# 福島第一原子力発電所構内における全面マスク着用 不要とするエリアの設定並びに運用の変更について

2020年12月10日

東京電力ホールディングス株式会社

## <従前のマスク着用基準>

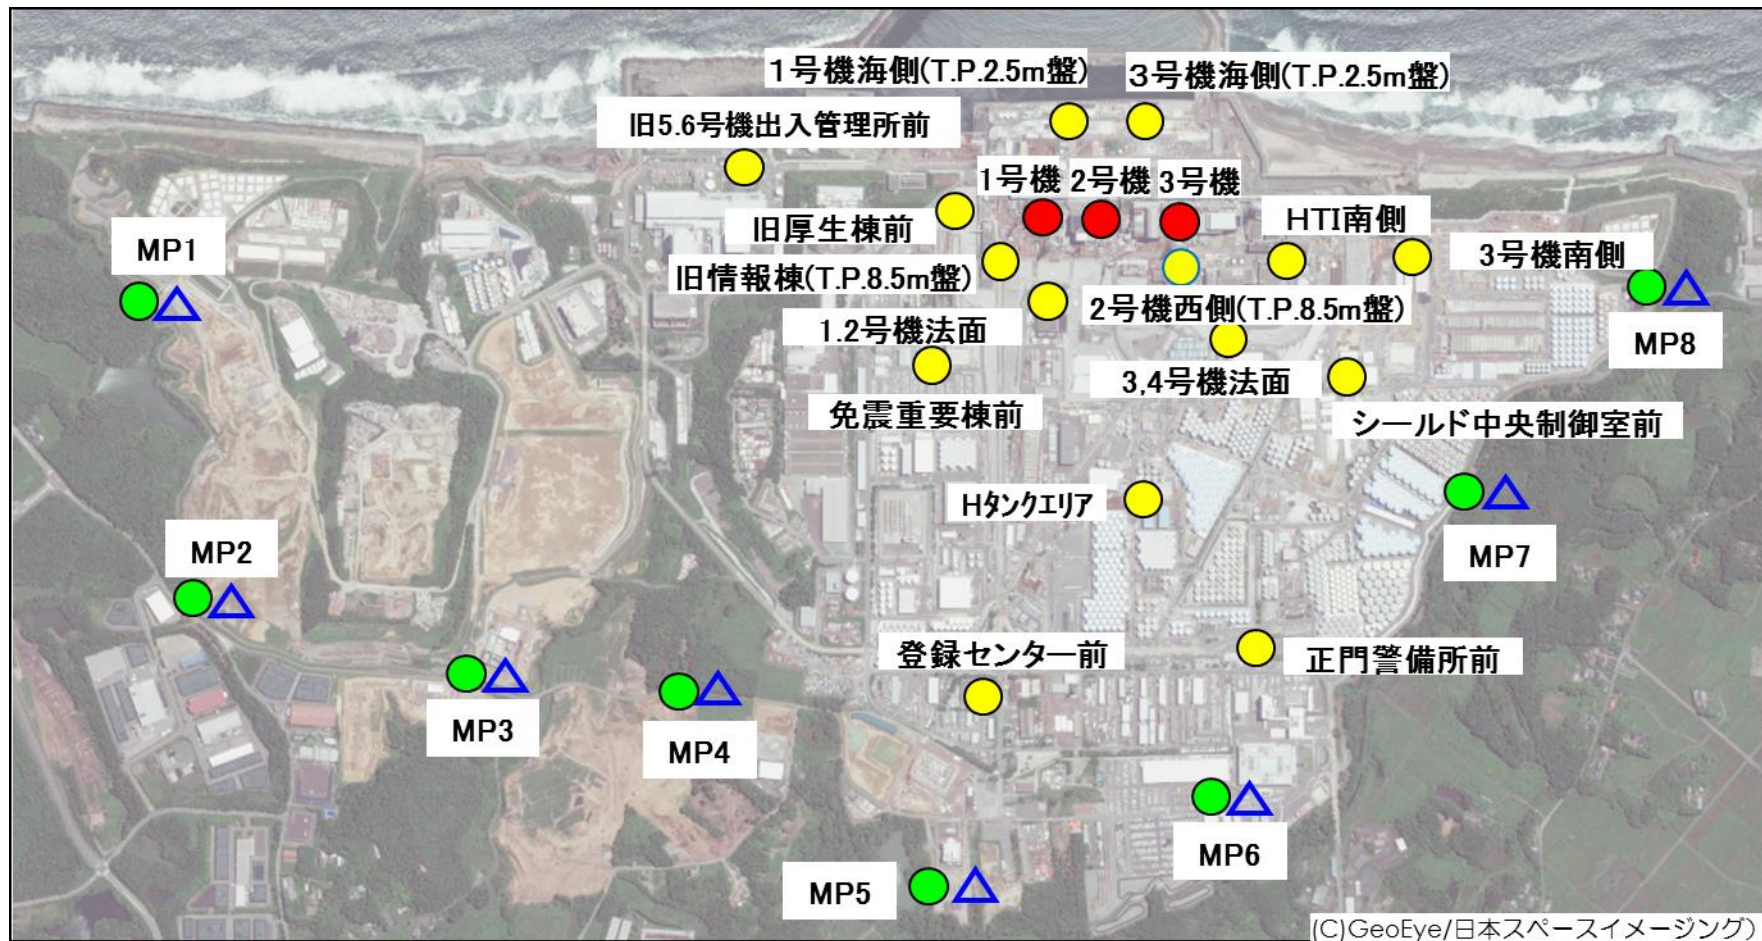
1～4号機周辺防護区域内外
高濃度粉じん作業 (土壌のはぎ取り、アスファルトのはつり、 工作物の解体、ガレキ撤去作業、溶断 作業、掃き掃除等の作業)	全面マスク もしくは <u>半面マスク</u>
高濃度粉じん作業以外 (上記以外の作業、通過、見学)	使い捨て防塵マスク(DS2)

1～4号機周辺防護区域内	1～4号機周辺防護区域外
ダストが舞いあがる作業	全面マスク	使い捨て式防塵マスク(DS2)※
ダストが舞いあがる作業以外の作業	使い捨て式防塵マスク(DS2)	使い捨て式防塵マスク着用不要

※Yゾーンに設定する必要があるエリアを除く

主要な構内連続ダストモニタの推移(月平均)

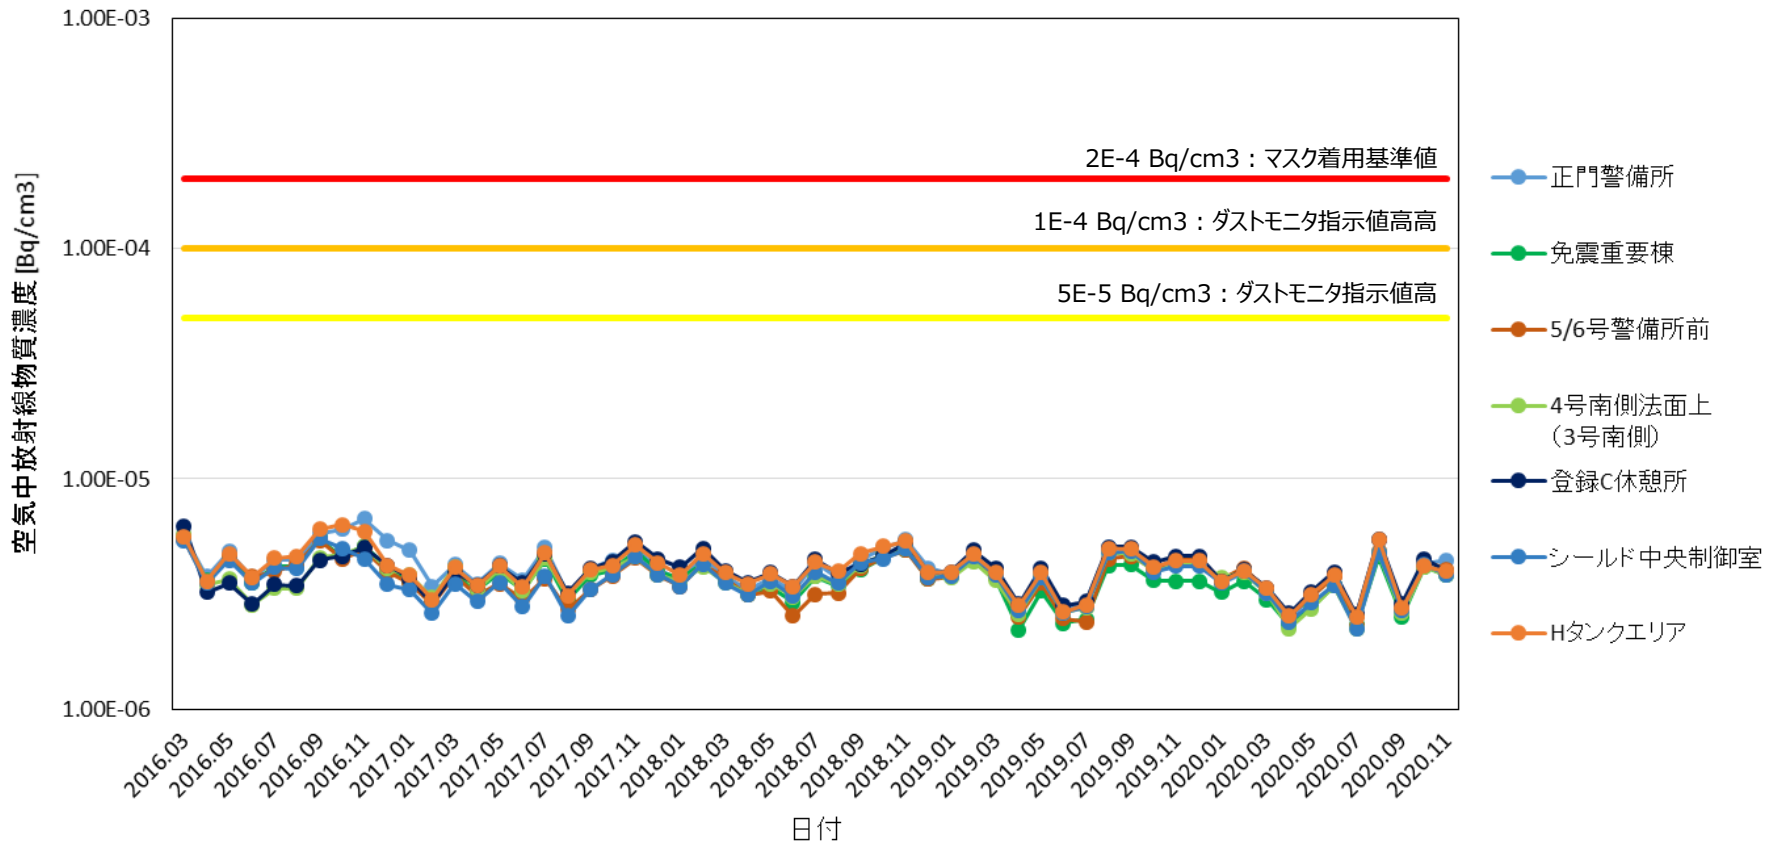
2011年10月～2020年11月現在において、構内に設置したダストモニタ（15箇所）の指示値がマスク着用基準を超えた実績は、2013年8月の3号機原子炉建屋上部がれき撤去工事の際（ $8.4E-4Bq/cm^3$ ：免震重要棟前ダストサンプリング結果）の一度だけである。

至近4年間の指示値は、 $10^{-6}$ 乗  $Bq/cm^3$ オーダーで推移しており、マスク着用基準（ $2E-4Bq/cm^3$ ）を一桁以上下回っている。
